リコール届出一覧表

リコール届出日：平成30年3月14日

リコール届出番号	外 - 2620	リコール開始日	平成30年 3月 15日
届出者の氏名又は名称	ジャガー・ランドローバー・ジャパン株式会社 代表取締役 ハンソン・マグナス・ユタカ	製作国：英国 製作者名： ジャガー・ランドローバー・リミテッド 問い合わせ先： ランドローバーお客様相談室 0120-922-992	
不具合の部位（部品名）	座席ベルト等（シートベルトリトラクタ）		
基準不適合状態にあると認める構造、装置又は性能の状況及びその原因	助手席シートベルトにおいて、シートベルトリトラクタ（ベルト巻取り装置）の製造が不適切なため、急ブレーキ時等にシートベルトが固定されないことがある。そのため、衝突時に乗員を拘束できず、最悪の場合、乗員が過度の傷害を負うおそれがある。		
改善措置の内容	全車両、助手席シートベルトを良品に交換する。		
不具合件数	0件	事故の有無	無し
発見の動機	本国メーカーからの情報による。		
自動車使用者及び自動車分解整備事業者に周知させるための措置	<ul style="list-style-type: none"> ・使用者： 電話又はダイレクトメールで通知する。 ・自動車分解整備事業者：対象車両が少数であり、全ての使用者を把握しているの で、機関誌等への掲載は行わない。 ・改善実施済車には、運転席側ドアロックストライカー付近に外-2620のステッカーを貼付する。

改善箇所説明図

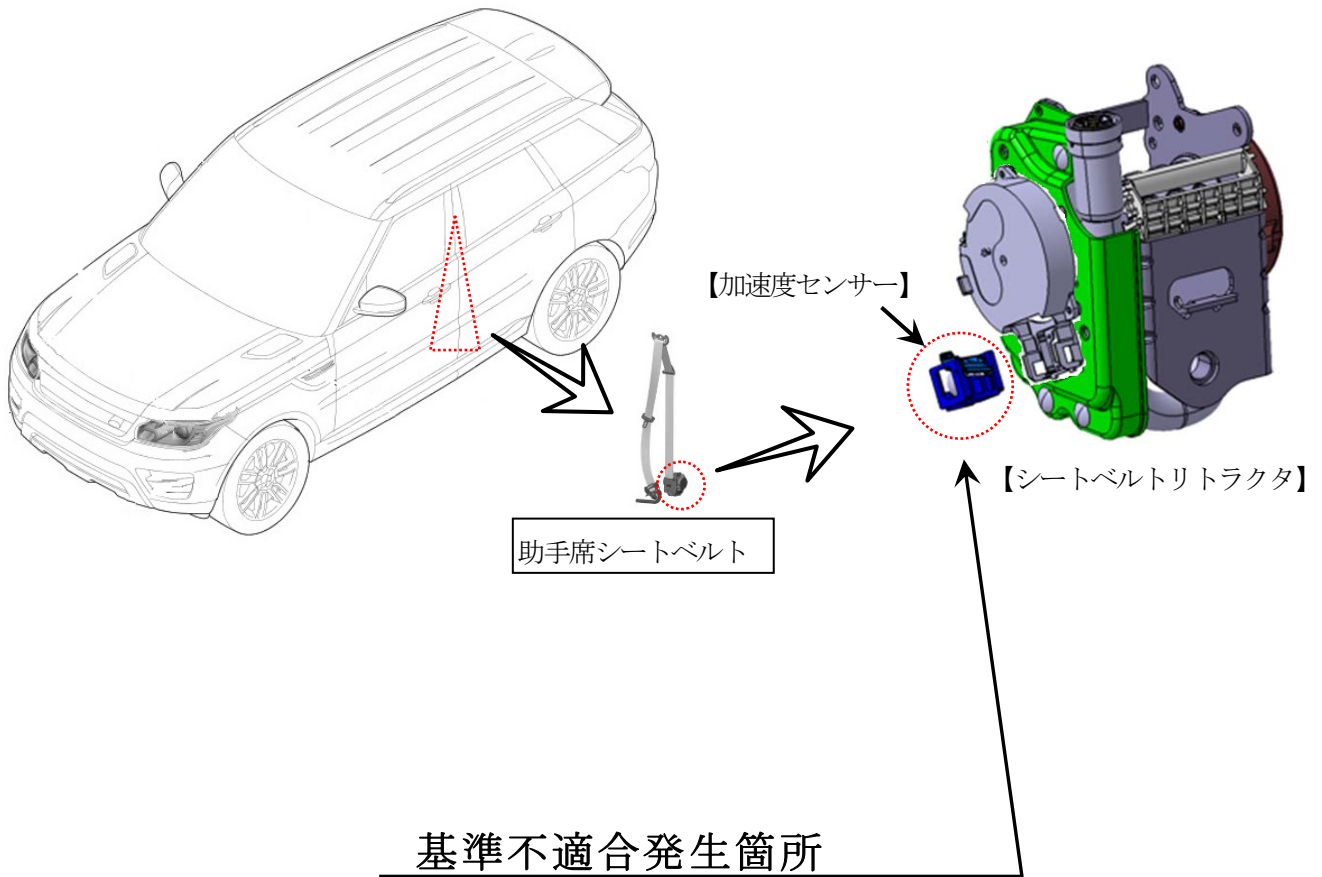
基準不適合発生箇所

助手席シートベルトにおいて、シートベルトリトラクタ（ベルト巻取り装置）の製造が不適切なため、急ブレーキ時等にシートベルトが固定されないことがある。そのため、衝突時に乗員を拘束できず、最悪の場合、乗員が過度の傷害を負うおそれがある。

改善の内容

全車両、助手席シートベルトを良品に交換する。

助手席ドアチェックアームのボディ上側取付けボルトに白ペイントを塗布する。
